商品仕様変更のお知らせ

この度、PLAD：プラド専用スペーサーの仕様変更致します。変更点の概要は下記をご参照下さい。

変更品

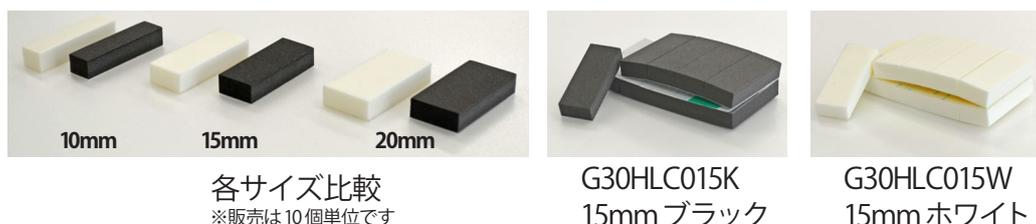
- 商品の材質と色、商品コードを変更致します。
- 材質は発泡ポリエチレン製に変更されます。(従来品は板材と同じポリエチレンと木粉混合)
- 各色、各サイズの在庫無くなり次第順次切り替えさせて頂きます。

- 白と黒2色だけになります。
- 対応色「黒」: オークブラック、ウォルナットブラウン、アンティークグレイ
- 対応色「白」: シルクアイボリー
- サイズは15mmを追加し、10mm、15mm、20mmの3種類となりました。
- 旧品よりも反発弾性のある素材を使用しています。

各色とも旧品の在庫が無くなり次第、
新仕様のスペーサーを商品出荷致します。
